Số: 268 /UBND-TCD
V/v chuyển đơn ghi ngày
05/01/2022 của ông Phạm
Thanh Hà, ở thôn Phú Lễ 1, xã
Bình Trung

Nội dung đơn: Kiến nghị điều chỉnh thiết kế thi công đường vành đai Tây Bắc thị trấn Châu Ô (nội dung cụ thể có đơn của công dân gửi kèm).

ĐƠN KIẾN NGHỊ

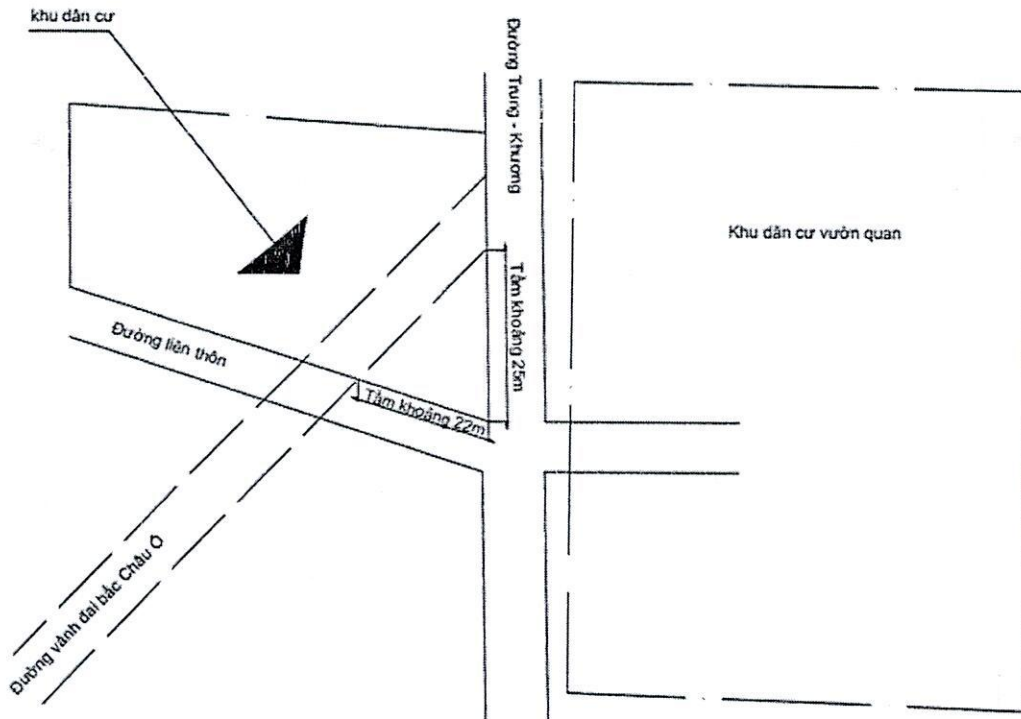
Đường vành đai Tây Bắc thị trấn Châu Ổ hiện đang thi công theo thiết kế đầu nối với đường Trung - Khương hiện nay như hình vẽ:

Tôi thấy thực hiện thi công đường vành đai như trên là không hợp lý:

- Vì tạo thêm một ngã tư và một ngã ba được che khuất bởi ngôi nhà của ông Võ Văn Tạo (tạo tam giác chết) nên dễ xảy ra tai nạn giao thông.
- Không mỹ quan cho khu đô thị khi khu vực này chuyển về Thị Trấn Châu ỏ hoặc chuyển lên Thị xã sau này.

- Tạo ra thêm ngã tư, ngã ba không cần thiết và không phù hợp trong thiết kế đường giao thông
- Phải giải toả đền bù tăng thêm rất nhiều, vì phải giải toả nhiều hộ gia đình đã xây nhà dựng nhà kiên cố cao tầng hiện hữu nên gây tốn kém kinh phí nhà nước, cũng như làm xáo trộn đến cuộc sống sinh hoạt của nhiều hộ dân.

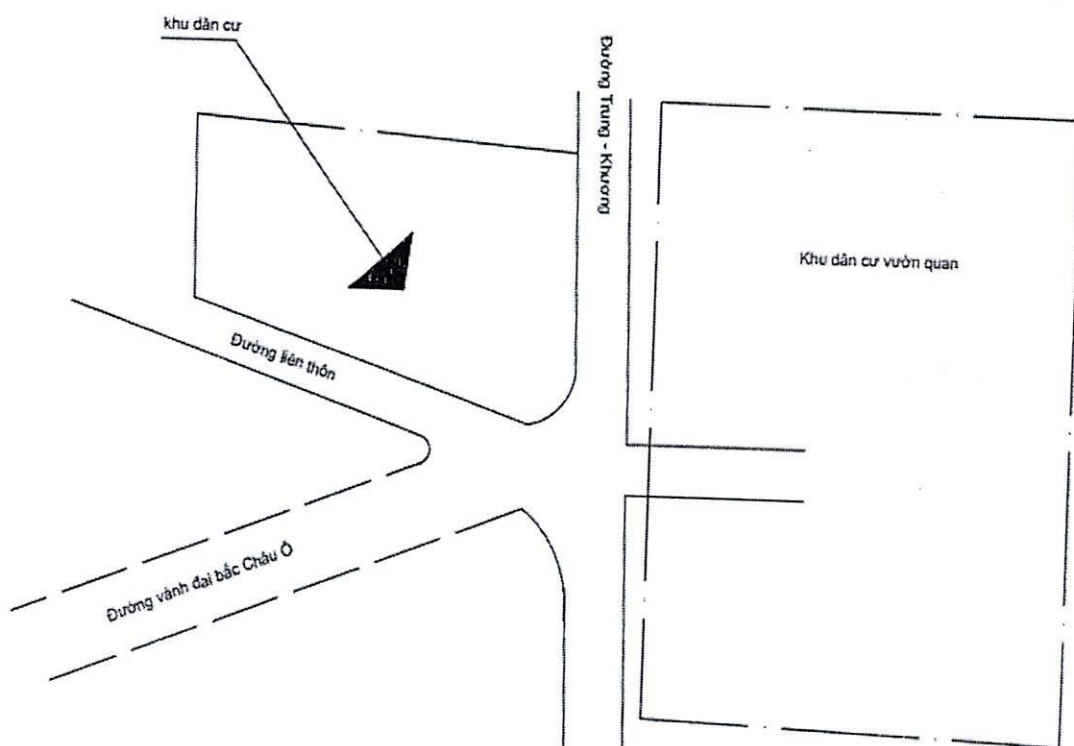
Nếu chỉnh hướng tuyến đường vành đai Tây Bắc thị trấn Châu Ổ về như hình vẽ:

- Khi chỉnh tuyến về giao cắt tại ngã ba hiện hữu chỉ giải toả một phần của một hộ mà thôi.
- Ngoài ra, về mỹ quan cũng như đảm bảo tính kỹ thuật trong công tác thiết kế quy hoạch của đường giao thông là hạn chế tối đa khi vạch tuyến tạo ra nhiều điểm giao cắt
- Với những bất lợi trên, tôi cùng các hộ tại khu dân cư hiện hữu nhờ các cấp lãnh đạo có thẩm quyền xem xét hiệu chỉnh lại để có tuyến đường đẹp hơn, giảm được chi phí đền bù để tránh lãng phí cho xã hội và đảm bảo an toàn cho người tham gia giao thông khi công trình được đưa vào sử dụng.
